TRANS/WP.29/2001/43
17 août 2001

Forum mondial de l'harmonisation des Règlements
concernant les véhicules (WP.29)

PROPOSITION DE PROJET DE COMPLEMENT 6
A LA SERIE 02 D'AMENDEMENTS AU REGLEMENT No 7
(Feux de position, feux de stop, et feux d'encombrement)

Transmis par le Groupe de travail de l'éclairage
et de la signalisation lumineuse (GRE)

"1. Feu-position avant

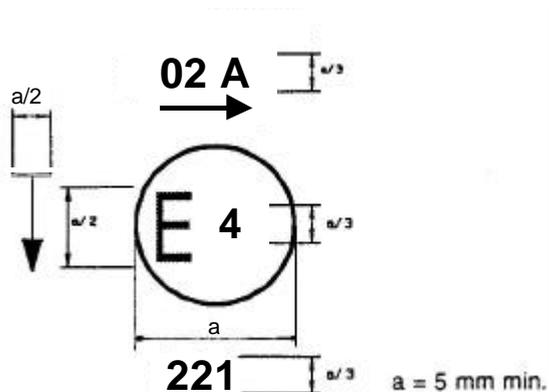
L'exemple de marque d'homologation, modifier comme suit :

Le texte au-dessous de la figure 1, deuxième phrase, modifier comme suit :

"..... série 02 d'amendements. La flèche horizontale indique jusqu'à un angle de 80° H. La flèche verticale partant d'un segment horizontal et dirigé vers le bas indique une hauteur de montage autorisée égale ou inférieure à 750 mm à partir du sol pour ce dispositif."
